DETERMINAZIONE DEL DIRIGENTE SERVIZIO VIA E VINCA 13 aprile 2022, n. 128

D.Lgs. 152/2006 e smi, L. 241/1990. Provvedimento conclusivo del procedimento di valutazione di impatto ambientale e incidenza ambientale ricompreso nel procedimento ID VIA 693 ex art. 27 bis del TUA per il progetto definitivo di “Riqualificazione del Waterfront della Città Vecchia, nel tratto compreso tra Santa Scolastica, il Molo Sant’Antonio e il Molo San Nicola” nel Comune di Bari. Proponente: Comune di Bari.

Progetto: **Progetto definitivo di "Riqualificazione del Waterfront della Città Vecchia, nel tratto compreso tra Santa Scolastica, il molo San Antonio e molo San Nicola" nel Comune di Bari**

Il proponente consegna l'elaborato **A17**, che presenta due tavole integrative con rendering dello stato di fatto e di progetto. L'inserimento delle previsioni progettuali evidenzia soluzioni di intrusione visiva minima, come risulta dall'osservazione delle stesse soluzioni proposte.

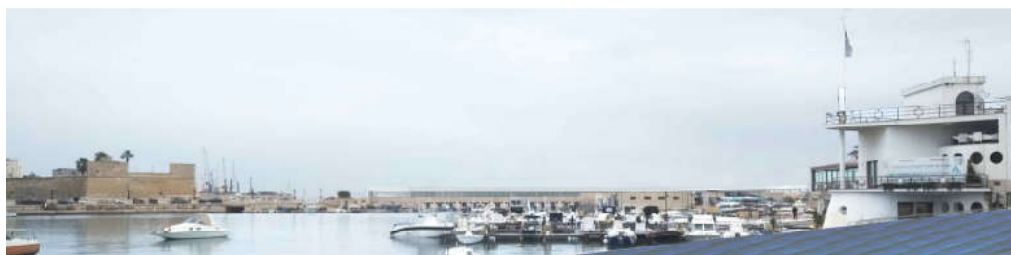
Non si riscontra ostruzione alcuna di qualsivoglia valore architettonico e ambientale in nessuno dei due rendering proposti. Senz'altro invasiva appare la soluzione di progetto per come presentata nel secondo rendering, ma una valutazione *ictu oculi* dei contenuti porta in evidenza una riqualificazione paesaggistica del lungomare.

5. Si prende atto delle foto-simulazioni di cui all'all. A17 e che consentono di valutare le modifiche del panorama visibile lungo la "strada a valenza paesaggistica" definita dal PPTR, in particolar modo in considerazione della realizzazione dell'edificio polifunzionale e del Museo del Mare sul molo Sant'Antonio;
